Keuringsverslag van een elektrische laagspanning- en zeer lage spanningsinstallatie

NIET CONFORM

Datum keuring: 30/10/2024

Controlebezoek van een huishoudelijke installatie volgens (KB 08/09/2019) - AREI Boek 1- 6.5. en 4.2.4.3.

Afbelding schakel- en verdeelbord:

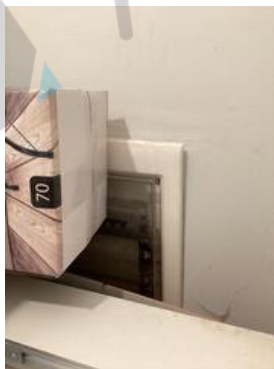
15.01 Het verdeelbord is niet makkelijk toegankelijk. (Boek 1 Onderafdeling 5.3.5.1.C.)
